IZP 2213-74-16/08/09

Dotyczy: przetargu nieograniczonego na „Budowę Centrum Sportowo – Rekreacyjnego w Ustroniu Morskim”.

Działając na podstawie art. 38 ust. 2 i 4 ustawy z dnia 29 stycznia 2004 r. Prawo zamówień publicznych (Dz. U. z 2007 r. Nr 223, poz. 1655 z późn. zm.) Zamawiający udziela następujących wyjaśnień na skierowane zapytania Wykonawcy w sprawie treści specyfikacji istotnych warunków zamówienia w prowadzonym postępowaniu o zamówienie publiczne oraz wprowadza modyfikację we wzorze umowy:

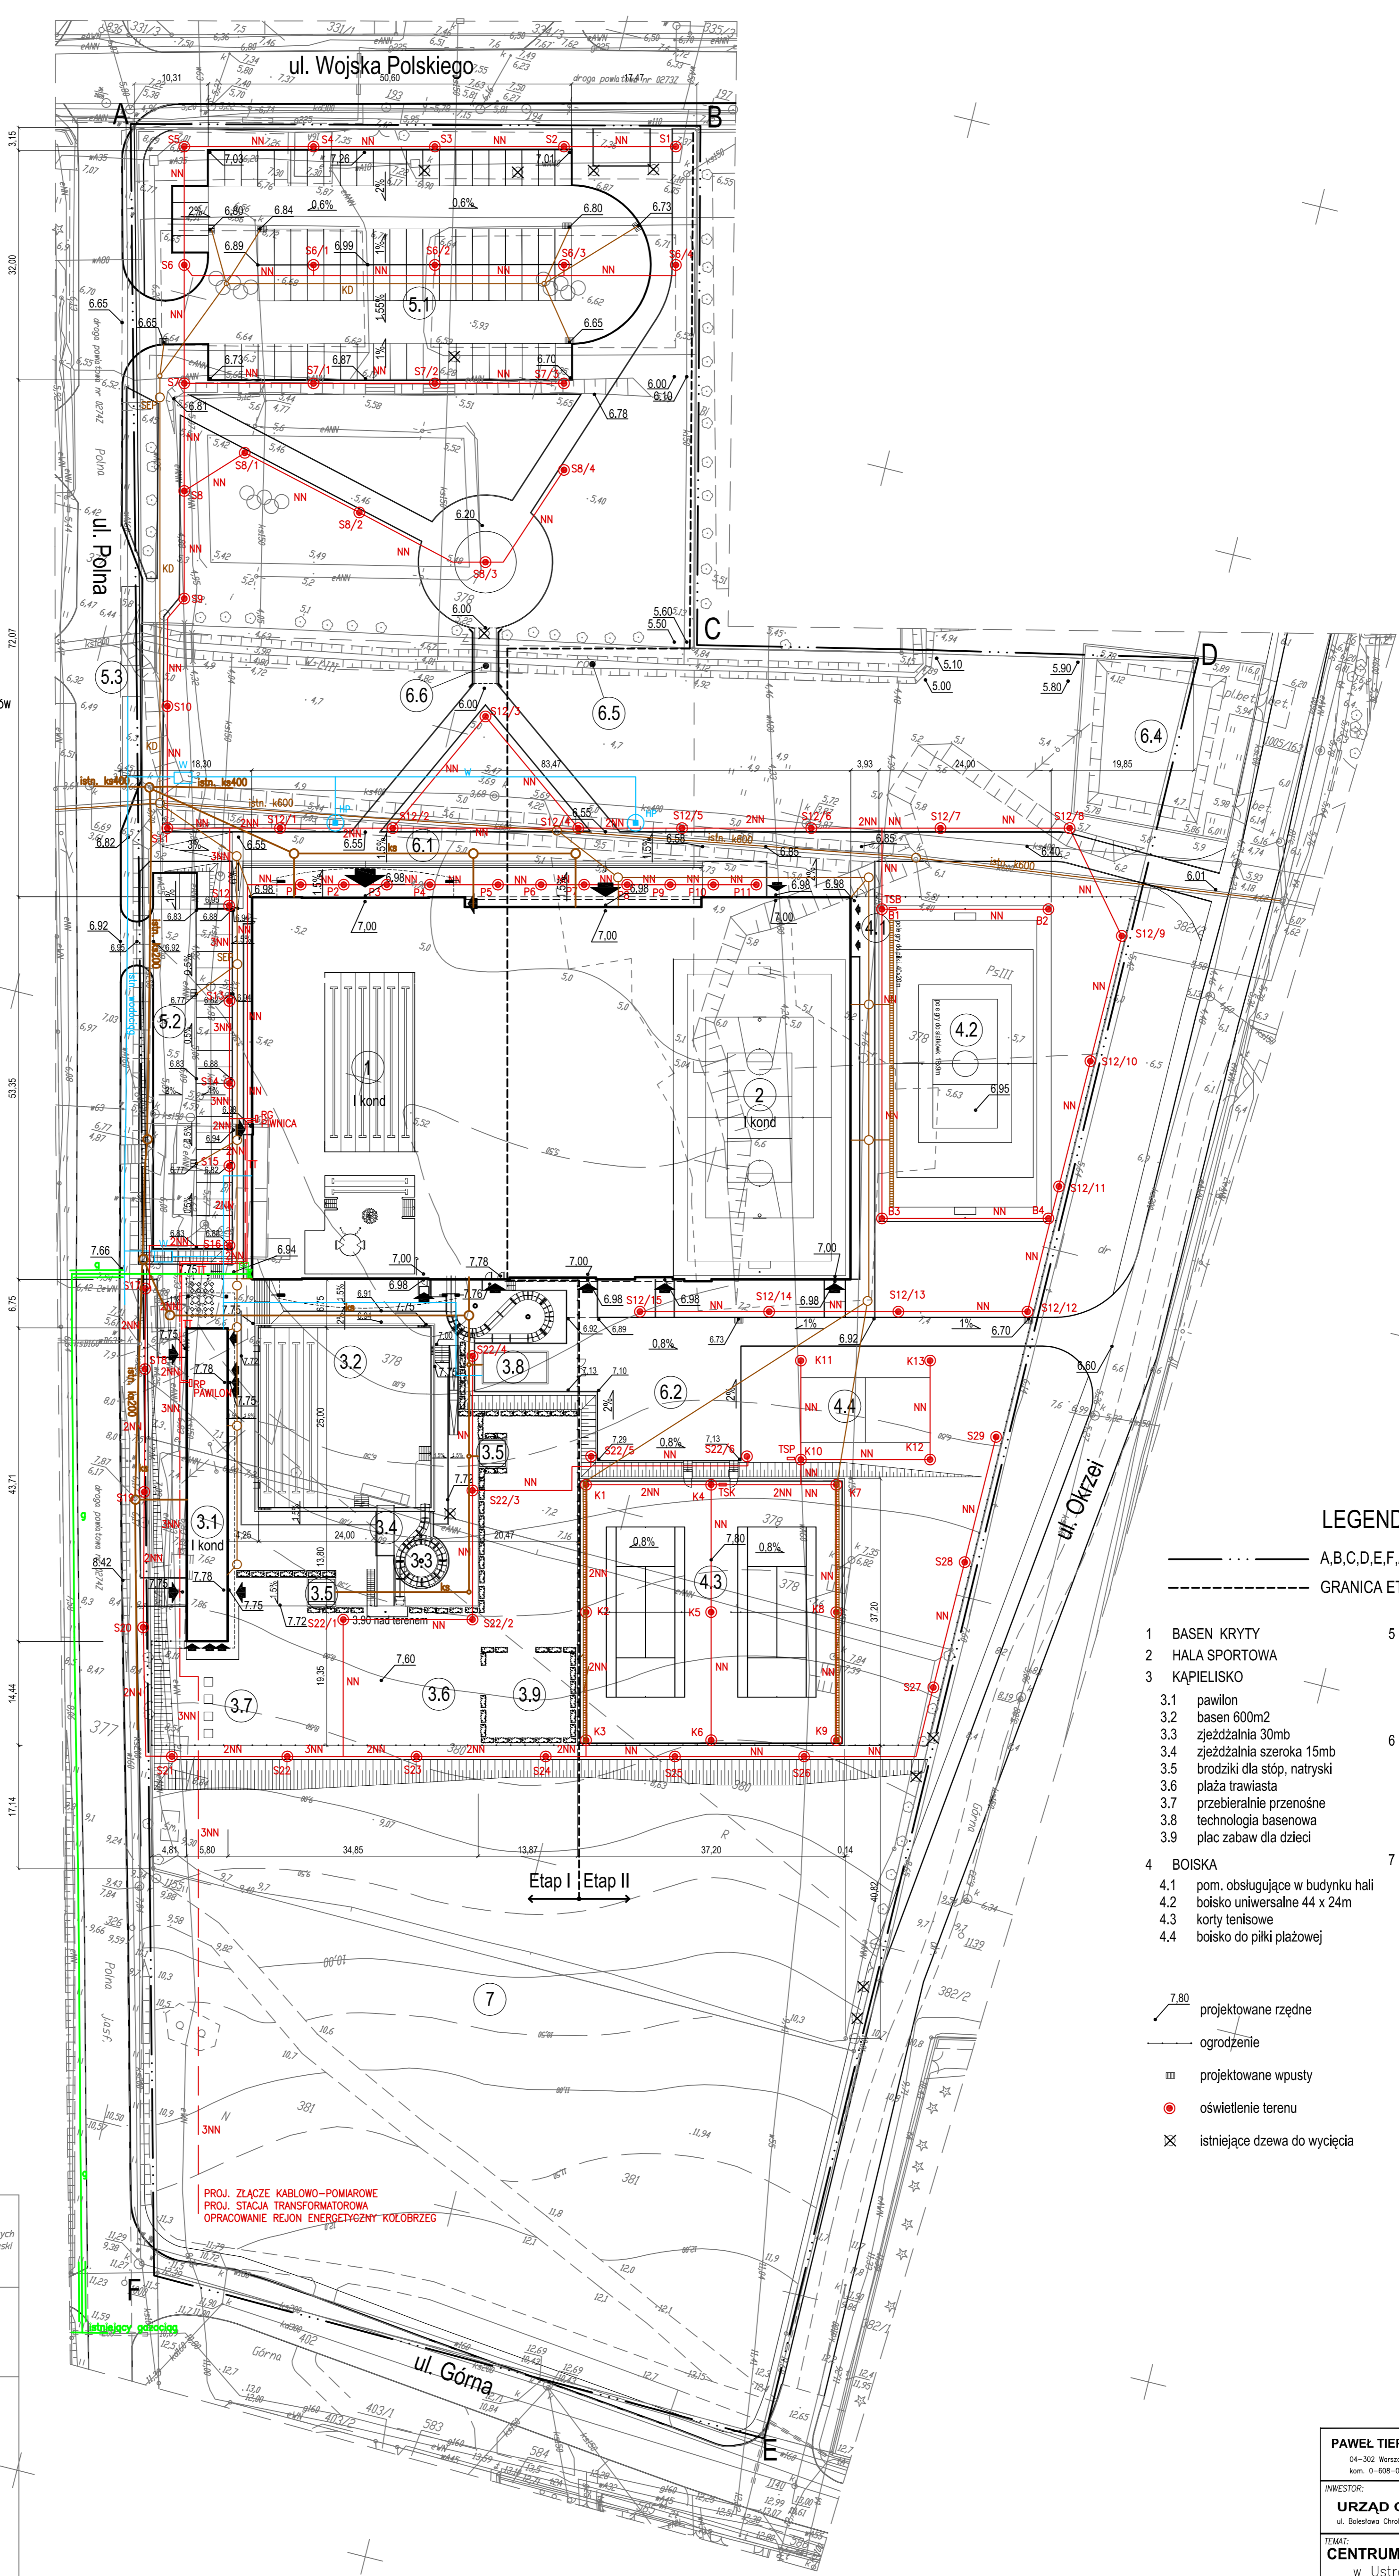
2. Jak ma przebiegać trasa przewodów kroNET VOICE kabla 20x4x0,5 outdoor kroNET Tibor Optic kabla 4 włóknowy.

NALEŻY UŁOŻYĆ W ZIEMI ZGODNIE Z RYSUNKIEM ZAGOSPODAROWANIA TERENU
